Procès-verbal de contrôle d'une installation électrique en BT et TBT

NON CONFORME

Rue Medekensstraat
Numéro 11
Boîte
Postcode 1933
Commune Zaventem
Pays Belgique

Visite de contrôle d'une installation domestique selon (AR 08/09/2019) - RGIE Livre 1 - 6.5. et 4.2.4.3.

Image du tableau de repartition et de manoeuvre:

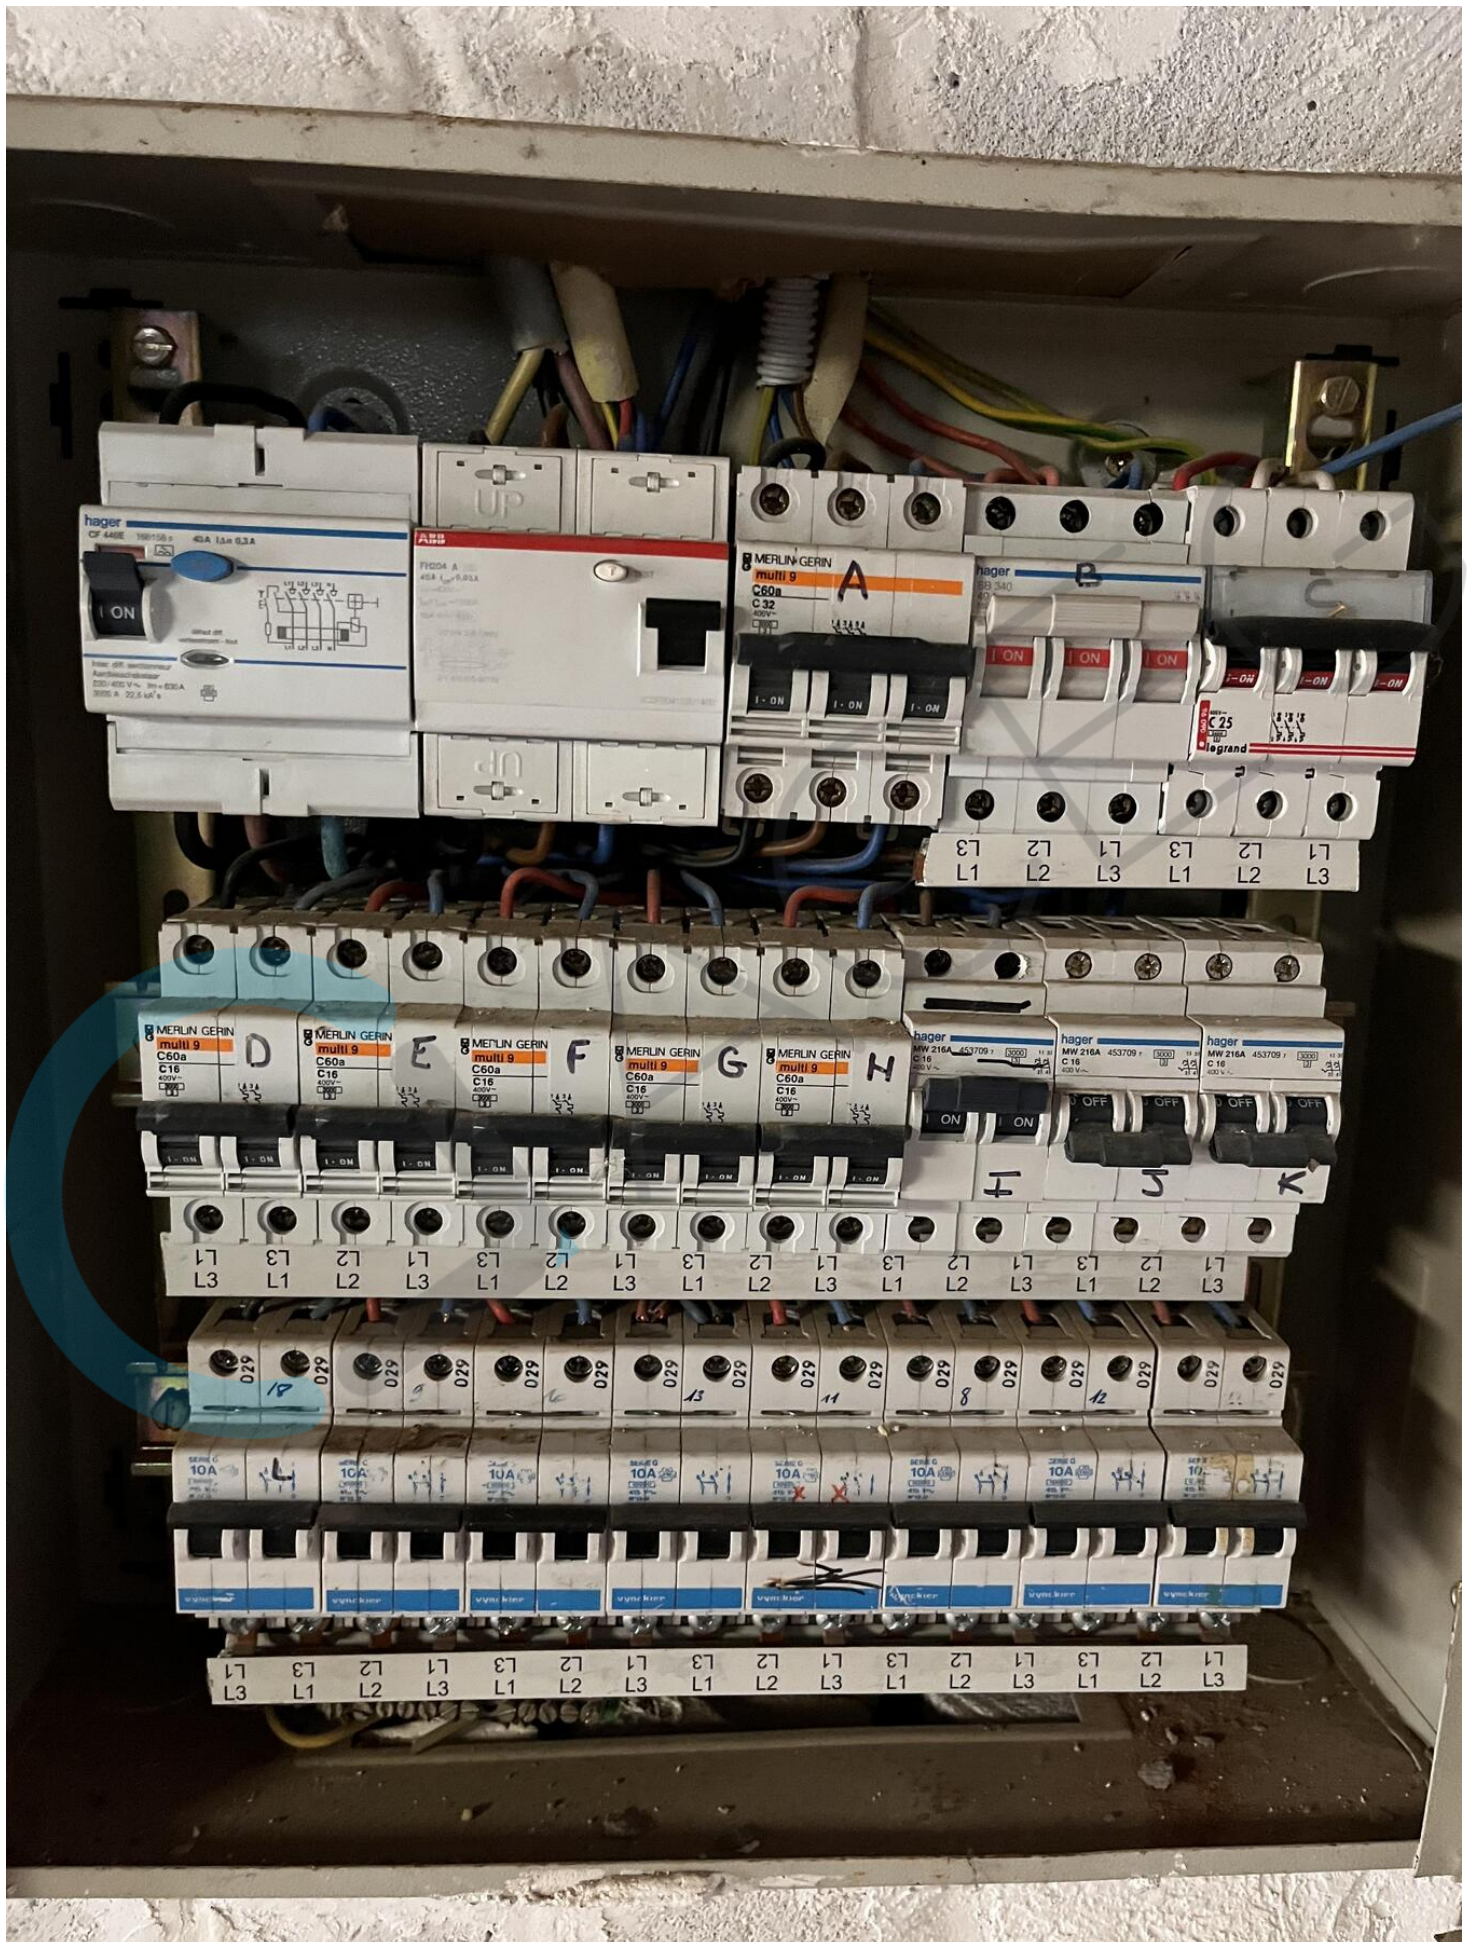
15.03 Le tableau de distribution n'est pas de catégorie I ou II (Livre 1 Sous-section 5.3.5.1.A.)

15.05 (Re)placer la porte et/ou l'écran de protection du tableau. Possibilité de contact avec des pièces nues sous tension (Livre 1 Section 5.1.4. et 5.3.5.1.A. et 4.2.2.3.)

15.09 Potéger correctement les pièces nues sous tension et accessibles (Livre 1 Section 5.1.4. et 4.2.2.3.)

15.10 Obturer les ouvertures non utilisées du tableau ou coffret (Livre 1 Section 5.1.4. et 4.2.2.3.)

15.11 Les connexions internes au tableau ou la section des rails de distribution est insuffisante (Livre 1 Sous-section 4.4.1.1. et 4.4.1.5.)

15.12 Les parties métalliques d'un tableau de distribution (classe 1) doivent être reliées à la terre. (Livre 1 Sous-section 4.2.3.2. et 5.4.4.2.)
